Mission régionale d'autorité environnementale
Grand Est

**Avis sur le projet d'exploitation
du Parc éolien de Coupetz 2
à Coupetz (51)
porté par la société TotalEnergies Renouvelables France**

n°MRAe 2023APGE103

Nom du pétitionnaire	TotalEnergies Renouvelables France
Commune	Coupetz
Département	Marne (51)
Objet de la demande	Demande d'autorisation environnementale de construire et d'exploiter un parc éolien de 3 aérogénérateurs et 1 poste de livraison.
Date de saisine de l'Autorité environnementale	01/08/23

Figure 1: Schéma d'implantation

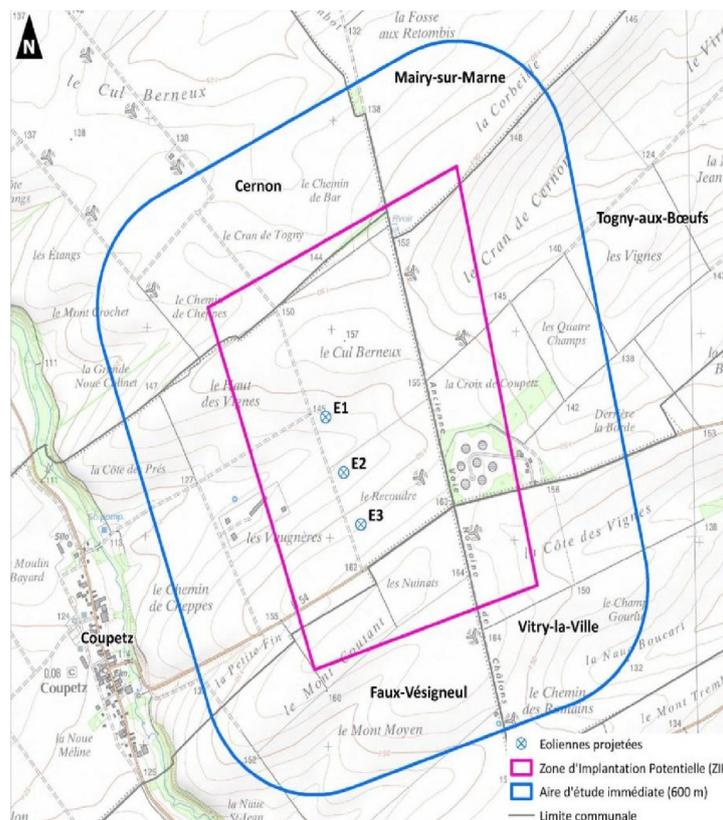
Les éoliennes E1 et E2 sont distantes de 167 m en bout de pales, et les éoliennes E2 et E3 sont distantes de 147 m en bout de pales. L'Ae rappelle que, d'après les recommandations de la DREAL Grand Est¹³, une distance de 300 m en bout de pales entre les éoliennes doit être maintenue afin de limiter l'effet barrière et le risque de collision avec les chauves-souris et les oiseaux.

L'Ae recommande au pétitionnaire de positionner les éoliennes à 300 m minimum en bout de pales les unes des autres.

Figure 2: Contexte éolien

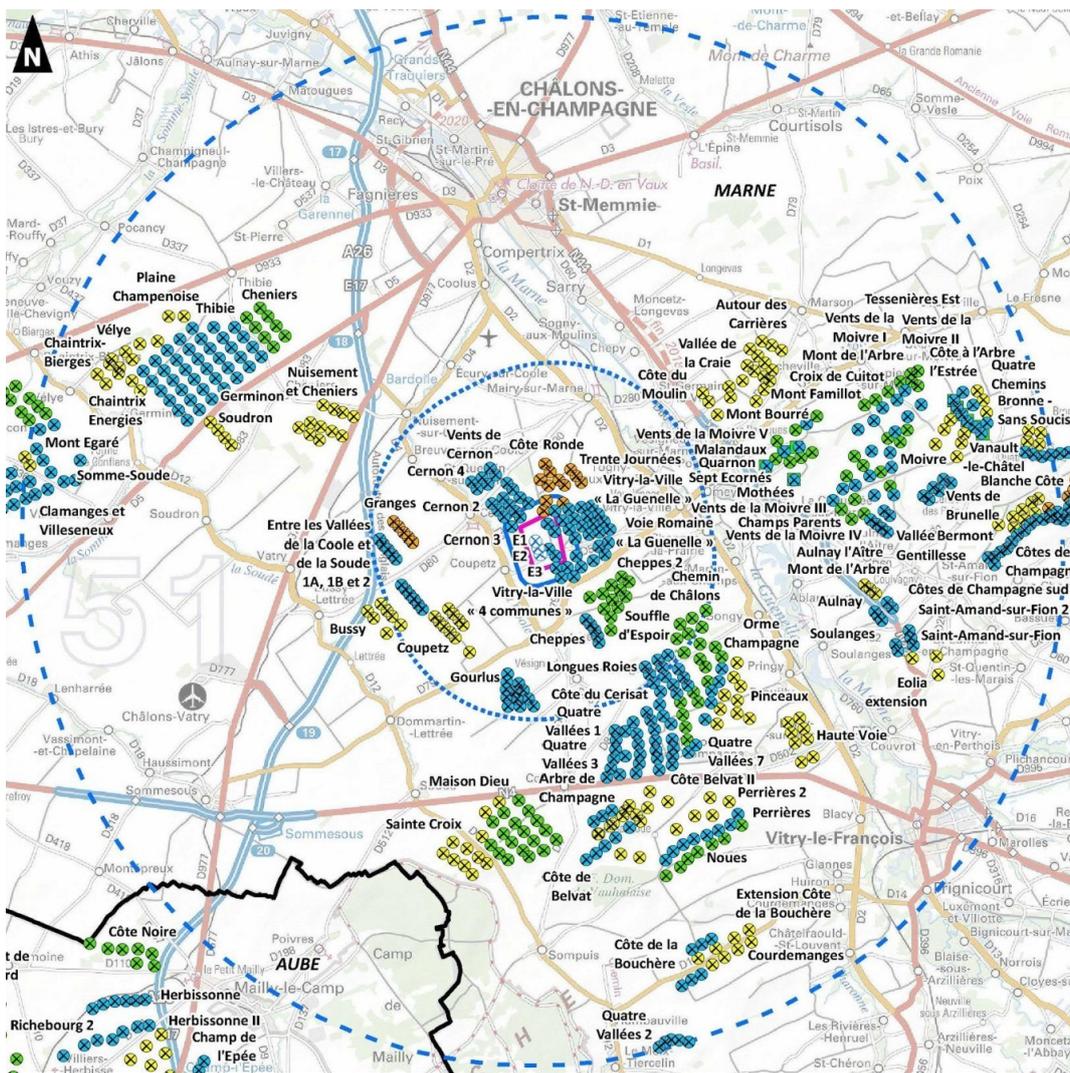
Concernant l'impact sur le paysage, le projet s'inscrit dans un paysage déjà saturé en éoliennes. L'Ae considère cependant que le parc éolien de Coupetz 2 constitue une extension du parc éolien de Guenelle exploité par Global Ecopower, mis en service en 2013 et comprenant 24 éoliennes (voir figure 2 de l'avis détaillé). Son positionnement dans la continuité des parcs existants limite ainsi fortement ses impacts au plan paysager, à l'exception de la commune de Coupetz pour laquelle des

L'Ae considère que le parc éolien de Coupetz 2 constitue une extension du parc éolien de Guenelle exploité par Global Ecopower, mis en service en 2013 et comprenant 24 éoliennes (cf. figure 2).
